Mise en compatibilité du Plan local d'urbanisme (PLU) de Courcouronnes et demande de permis d'aménager du Bois Briard présentés par la société publique d'aménagement d'intérêt national (SPLA – IN) « Porte Sud du Grand Paris ».

Enquête publique

du 31 mars au 30 avril 2025

Rapport de Xavier GIVELET, commissaire enquêteur, conclusions et avis motivés.

Source : AVP des espaces publics, Agence SATHY, septembre 2023

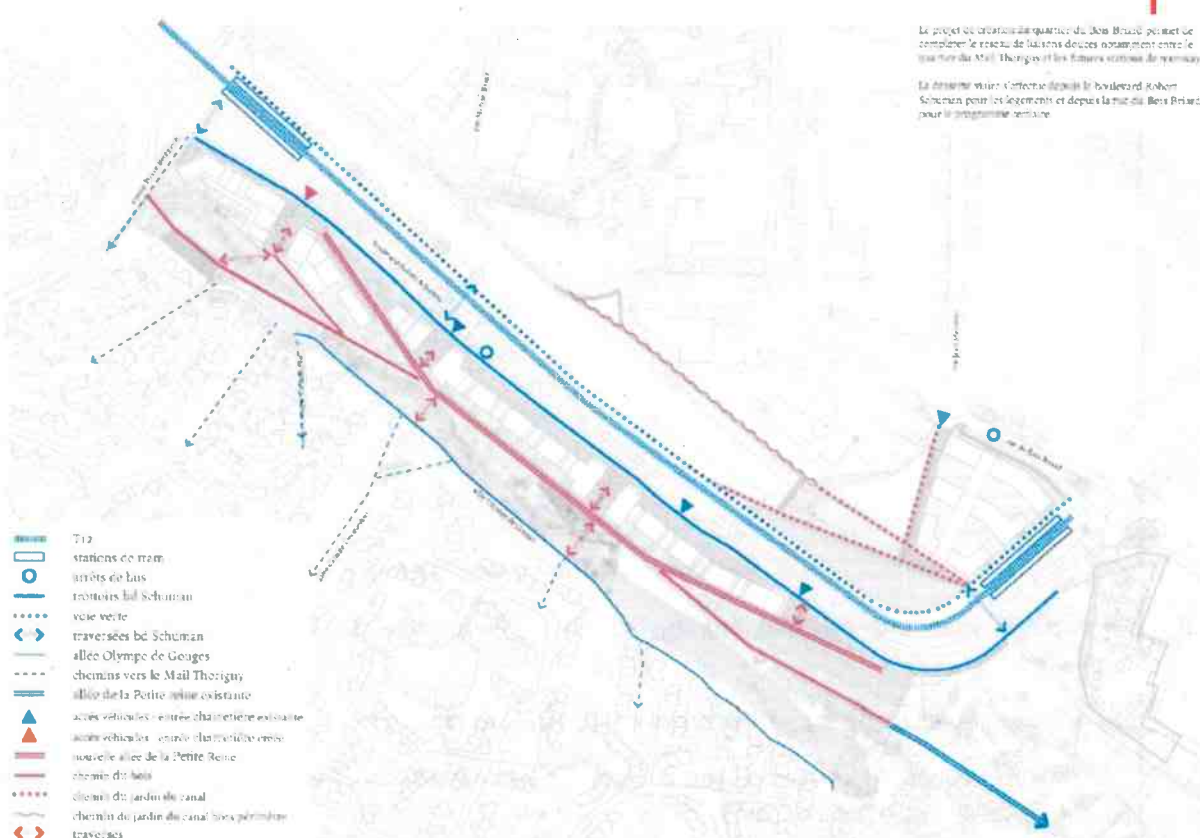
« L'allée de la «Petite reine» doit être réaménagée « le long du merlon » comme indiqué dans le dossier. Mais la question se pose de la dénivellation à attendre dans le cadre du dit-merlon, et ses qualités paysagères actuelles. Ce sujet concerne également les boisements existants à l'endroit du projet de future passerelle PMR, à l'extrémité nord-ouest du projet. »

Les cheminements sont présentés ci-après :

RN2 : M PINSON

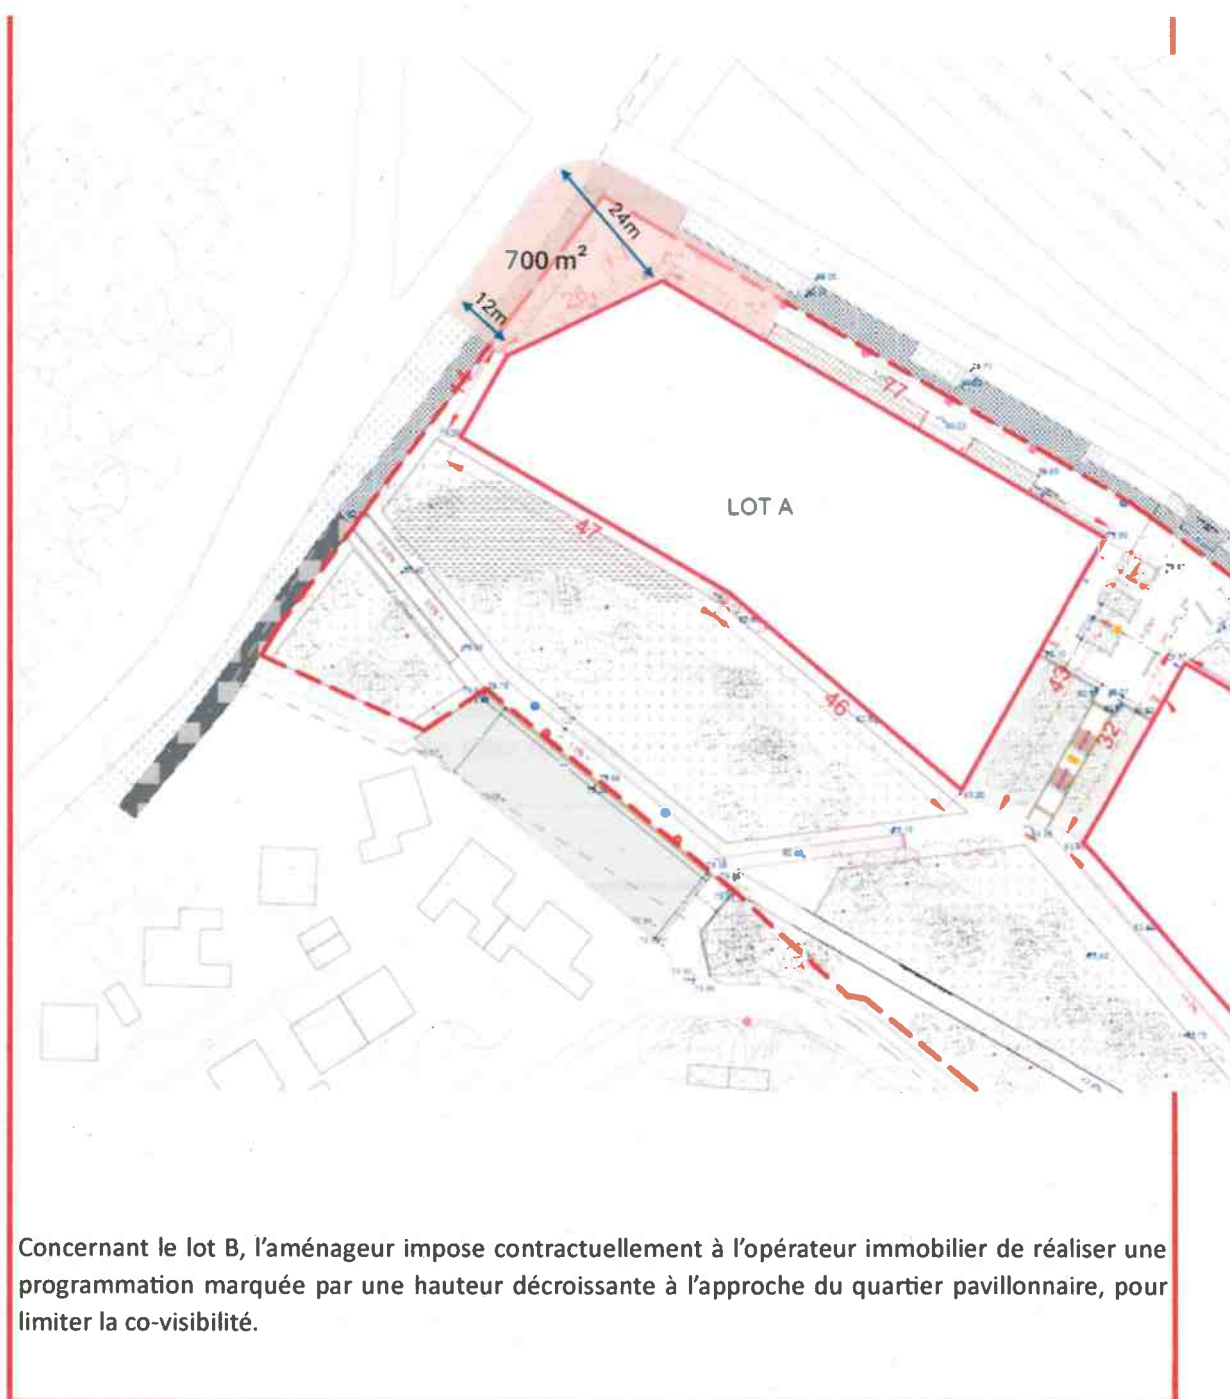
Il est demandé que l'immeuble le plus près des feux soit reculé de plusieurs mètres, au-delà des arbres récemment plantés en bordure de la voie piétonne qui traverse le carrefour. »

« Le lot A implanté près du carrefour reste trop rapproché de celui-ci. Sa proximité et sa hauteur vont totalement dénaturer la physionomie du quartier. Il serait nécessaire d'implanter un rideau d'arbres entre le lot A et l'avenue de la Garenne. (à la fois masque de verdure, isolation phonique et action préventive contre le dérèglement climatique !)

La partie Est du lot B en haut de la passerelle déborde sur le lot Z et est trop proche des habitations en contrebas. »
